**RÉPONSES D'HYDRO-QUÉBEC DISTRIBUTION
À LA DEMANDE DE RENSEIGNEMENTS N° 1
DU RNCREQ**

R-4041-2018 phase 2 : GDP Affaires

**Demande de renseignements n° 1 du Regroupement national des conseils
régionaux de l'environnement du Québec (« RNCREQ »)
au Distributeur**

Figure 1 : Coût d'implantation des mesures - \$/kW

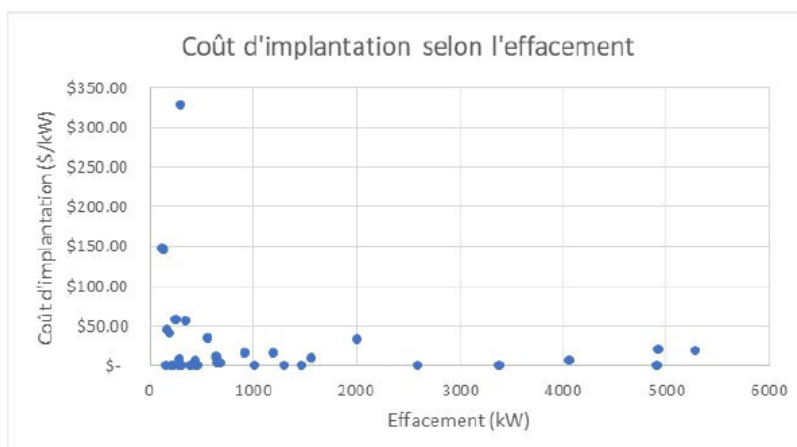
La Figure 1 montre trois valeurs aberrantes (« outliers »), avec des coûts d'implantation d'entre 150\$ et 325\$/kW, respectivement.

3.1. Veuillez confirmer que, parmi les 37 clients répertoriés à l'Annexe 2 (p. 37 du pdf), ces valeurs aberrantes correspondent aux clients identifiés aux première et deuxième lignes (Commercial, < 200 kW, Tarif M) et à la ligne 12 (Commercial, < 400 kW, Tarif M).

3.2. Pour chacune de ces valeurs aberrantes (« outliers »), veuillez préciser a) les mesures utilisées, et b) toute autre circonstance pouvant expliquer les coûts d'implantation si élevés.

3.3. Veuillez confirmer si le client représenté par le point le plus élevé sur le graphique (coût d'implantation d'environ 325\$/kW) est celui visé par la mention « Exclu un client avec effacement de 304 kW dû à une difficulté d'attribution des coûts d'implantation » figurant à la note de bas de page 1 et la note au Tableau 7.

3.5. Veuillez expliquer pourquoi, si ce client a été exclu des dites analyses, il est néanmoins inclus à la Figure 1.

1 **Technosim n'identifie qu'un seul cas, soit celui indiqué au rapport de 304 kW.**
2 **Voir également la réponse à la question 3.2.**

3 **Pour le seul cas considéré comme anormal, le coût élevé est associé à**
4 **l'implantation d'un système de contrôle du bâtiment mais dont le coût dans son**
5 **ensemble a été identifié comme pour la GDP et pour lequel le client n'a pas**
6 **souhaité faire une répartition. Pour les 2 autres cas soulevés par l'intervenant**
7 **à la question 3.1, les coûts sont associés à une reprogrammation initiale des**
8 **systèmes de contrôle.**

9 **Technosim le confirme. Voir également la réponse à la question 3.2.**

1 **La figure 1 n'a pas d'impact sur les moyennes, écarts-types, etc. et il a été jugé**
2 **convenable de l'inclure afin d'offrir à cet endroit un portrait complet des**
3 **résultats.**

Figure 2 : Coût d'exploitation des mesures - \$/kW

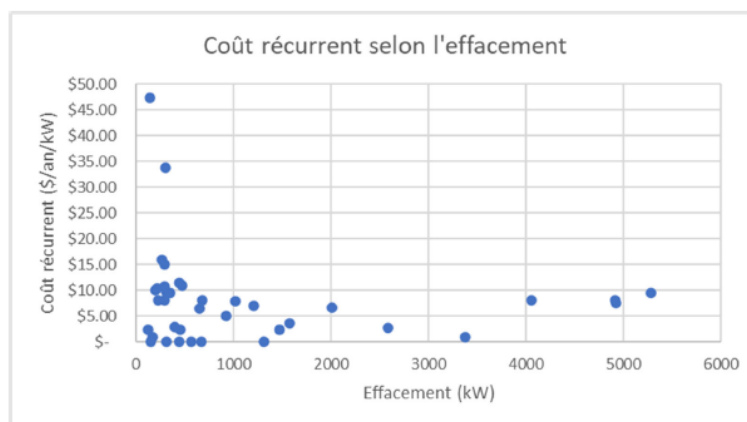
La Figure 2 indique deux valeurs aberrantes (« outliers »), avec des coûts récurrents d'environ 34\$ et 48\$/kW, respectivement.

4.1. Veuillez préciser les mesures ou moyens utilisés par chacun de ces deux clients, ainsi que toute autre circonstance pouvant expliquer les coûts d'implantation si élevés.

4.2. Veuillez confirmer que le client avec les coûts récurrents d'environ 48\$/kW correspond à l'un des trois clients identifiés comme valeur aberrante (« outlier ») à la Figure 1, soit celui dont le coût d'implantation est de 145,99\$/kW, figurant à la deuxième ligne du tableau de l'Annexe 2 (p. 37 pdf).

4.3. Veuillez confirmer si le client avec les coûts récurrents d'environ 34\$/kW est le même client que celui mentionné à la note de bas de page 1 et la note au Tableau 7, qui avait été exclu de l'analyse des coûts d'implantation « dû à une difficulté d'attribution des coûts d'implantation ».

4.4. Veuillez indiquer si le coût unitaire attribué à ce client (106,53\$/kW), qui est beaucoup plus élevé que l'ensemble des autres clients, a également été enlevé de l'ensemble des autres analyses présentées dans le rapport.

4.5. Veuillez expliquer toute circonstance connue par Technosim qui pourrait expliquer les coûts récurrents si élevés.

2 **Un des clients identifiés à la question 3.3 a effectivement ce coût récurrent.**

3 **Technosim le confirme.**

4 **Technosim confirme que le coût attribué à ce client a été exclu des analyses.**

5 **Dans les deux cas, des coûts de main d'œuvre ont été indiqués comme source**
6 **des coûts récurrents. Aucune circonstance particulière n'a été identifiée pour**
7 **ces coûts plus élevés.**

Figure 3 : Coût d'exploitation des mesures - \$/kW

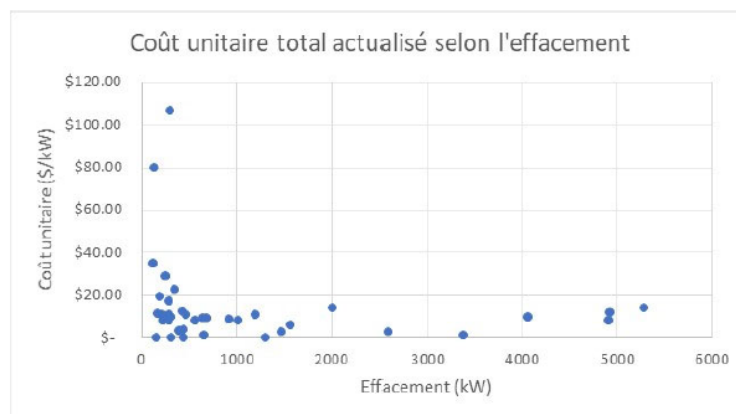
- 7.1. Veuillez confirmer que le titre de la Figure 3 devrait se lire : « Coût unitaire total actualisé des mesures - \$/kW »

7.2. Veuillez confirmer que les deux points les plus élevés représentent les mêmes clients que les deux points les plus élevés aux Figures 1 et 2.

7.3. Veuillez confirmer que, à l'exception des cinq clients avec des coûts totaux au-delà de 20\$/kW (dont trois sont les valeurs aberrantes identifiées ci-dessus), il n'y a pas de différence notable des coûts unitaires totaux en fonction du niveau d'effacement.

7.4. Veuillez expliquer si les données concernant ces deux valeurs aberrantes (« outliers ») ont été incluses ou exclues des Tableaux 9, 10, 13 et 16, et des analyses présentées dans le rapport, et expliquer pourquoi.

- 5 Technosim le confirme.

1 **Technosim invite l'intervenant à voir le tableau de l'annexe 2 à la page 26 du**
2 **rapport¹ qui fournit une réponse à cette question.**

3 **Technosim n'a identifié qu'un seul cas à exclure. La constatation du niveau de**
4 **différence étant subjective, Technosim ne porte pas de jugement sur ce point.**

5 **Les seules données exclues sont celles du client identifié dans le rapport**
6 **comme étant exclu.**
